Ref: MRBR-23H004

Wichtige Produktinformation - Sicherheitsrelevante Korrekturmaßnahme vor Ort

RADspeed Pro
RADspeed safire
DECKENSTATIV CH-200
DECKENSTATIV CH-200M

Abb. 1 Drehung um die vertikale Achse

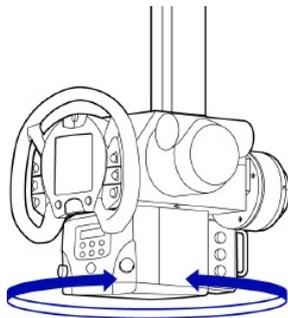
- Bitte nehmen Sie gemäß Bedienungsanleitung die vorgeschriebene tägliche Inspektion am Deckenstativ CH -200/CH -200 M vor. Prüfen Sie besonders, ob sich der Strahler reibungslos um die vertikale Achse dreht (siehe Abb. 1 weiter unten), ohne eine Taste auf dem Bedienpult zu drücken. Falls Sie dabei Auffälligkeiten erkennen, stellen Sie bitte den Betrieb ein und verständigen Ihren zuständigen Shimadzu Kunden-/Wartungsdienst.
- Bei Drehen der Röntgenstrahlereinheit achten Sie bitte darauf, dass der Strahler nicht gewaltsam mit dem Anschlag am Ende kollidiert.
Bei Aufprall des Strahlers auf den Anschlag können andernfalls hohe Kräfte auf die Schraube wirken, so dass sie sich löst und letztendlich bricht.
- Drehen Sie die Strahlereinheit nicht über dem oder in der Nähe des Patienten.
